湘江湘阴县河段管理范围划定成果 调整方案

湘阴县水利局

附件5 专家意见及修改落实情况

《湘江干流、洞庭湖湘阴县段管理范围 划定成果调整方案》审查意见

湘江东支湘阴河段管理范围划定成果调整前后对比图004

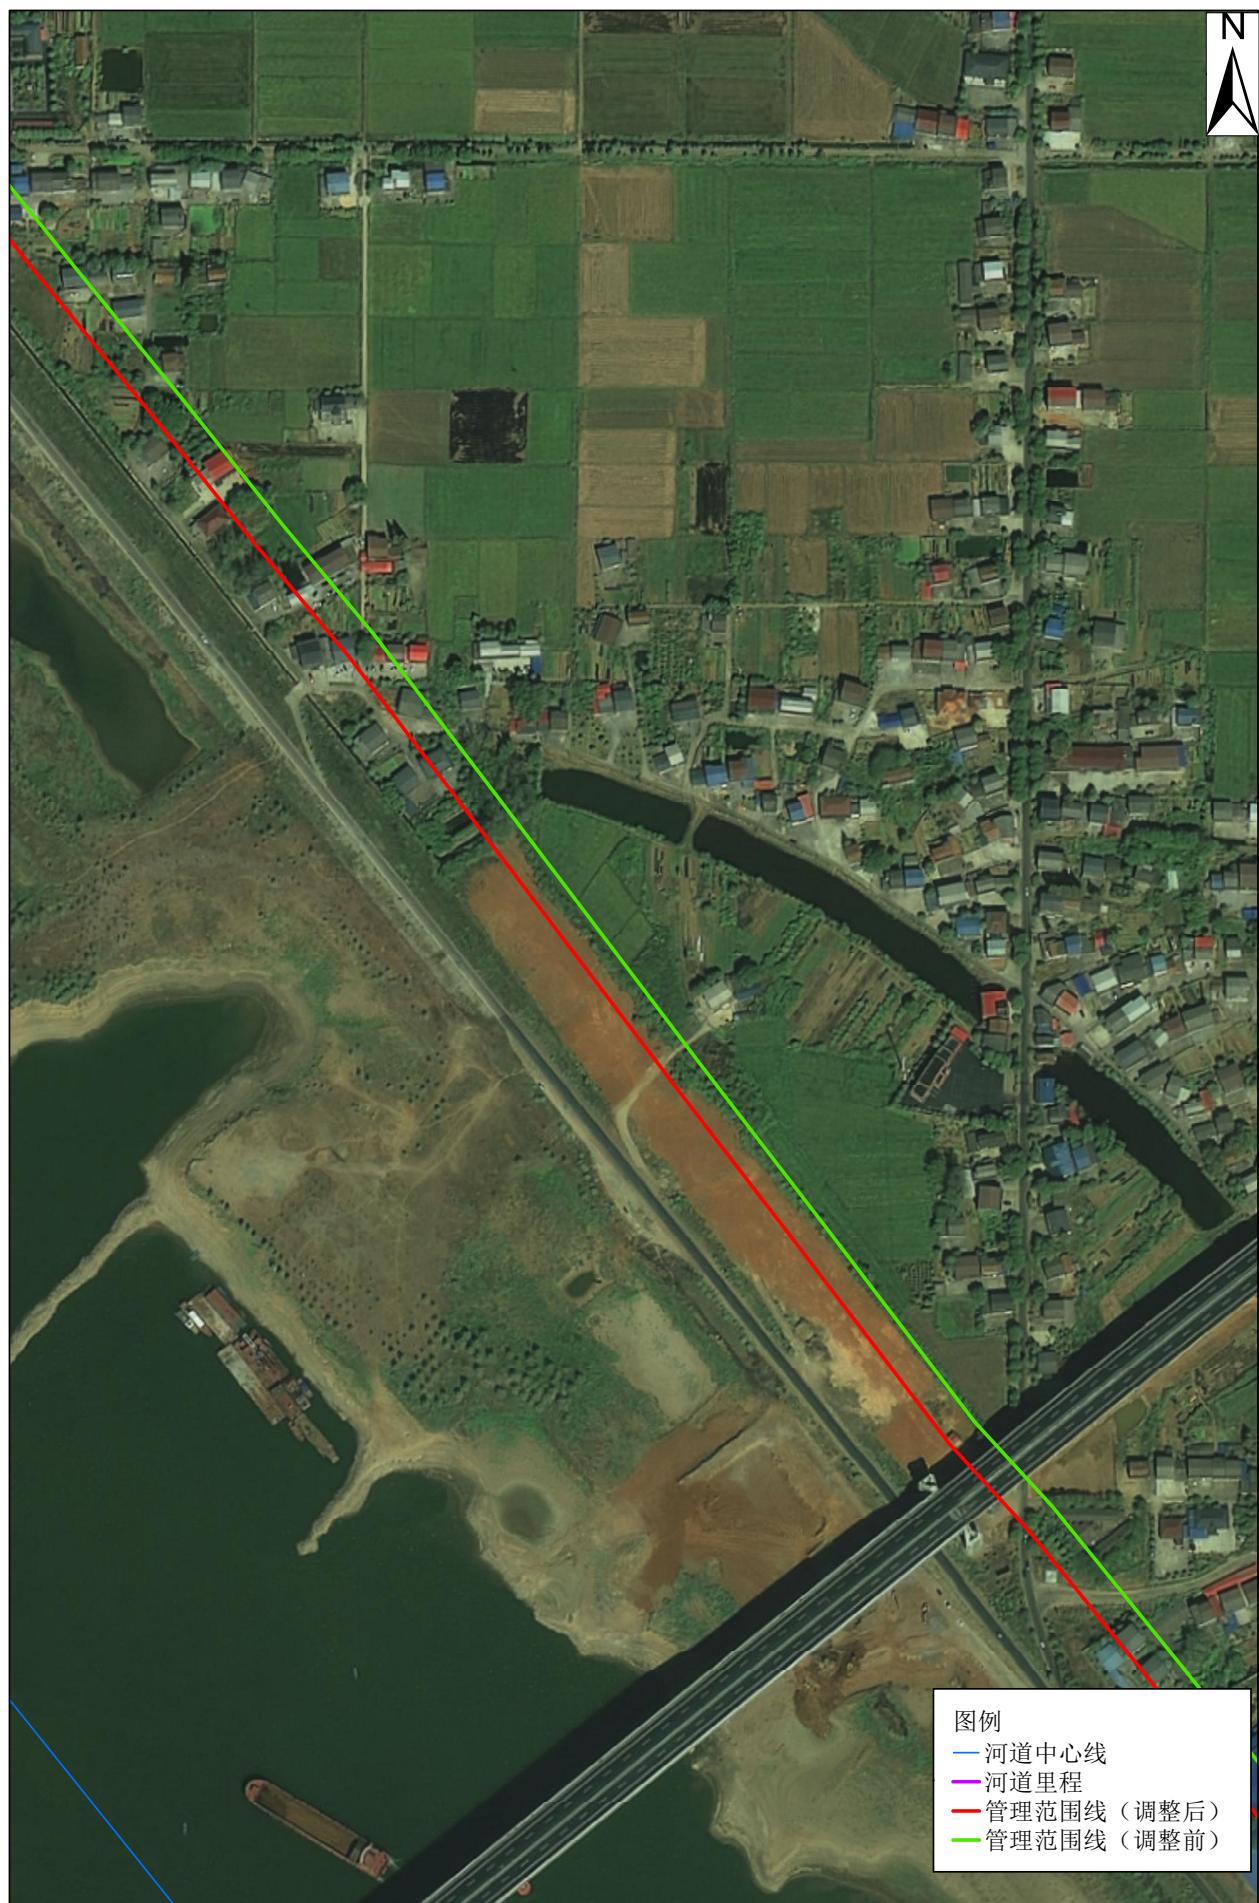
1. 补充岸线调整总体范围图。
2. 划界调整原因不统一。有些范围调整需补充划界规划相关内容，从防洪工程安全加以论证。
3. 补充划界标准调整的依据，包括法律依据和相关管理规范要求。
4. ~~补充划界~~，补充划界与原划界成果的对应关系，划界成果的调整原因及支撑调整的佐证依据。

专家评审意见	报告编制单位修改说明 (须简要说明修改过程)	专家确认情况 及签字
<p>1、补充岸线调整总体范围图。</p> <p>2、划界调整原因不充分。有堤防段范围调整需补充堤防规划相关内容。从防洪工程安全加以论证。</p> <p>3、补充划界标准调整的依据,包括法律法规依据和相关管理要求。</p> <p>4、补充划界桩号与原划界成果的对应桩号,划界成果的调整原因及支撑调整的佐证依据。</p>	<p>1、已在附图中进行了补充。</p> <p>2、已补充有堤防段加固材料。</p> <p>3、已在方案中“需调整河段原因”及“调整依据”中进行了说明,并补充了相关的法律法规条款、设计报告、批复文件等。</p> <p>4、划界桩号与原桩号一致。调整的原因及依据同 3。</p>	<p>已按方案 意见修改 完成 2024.2.23</p>
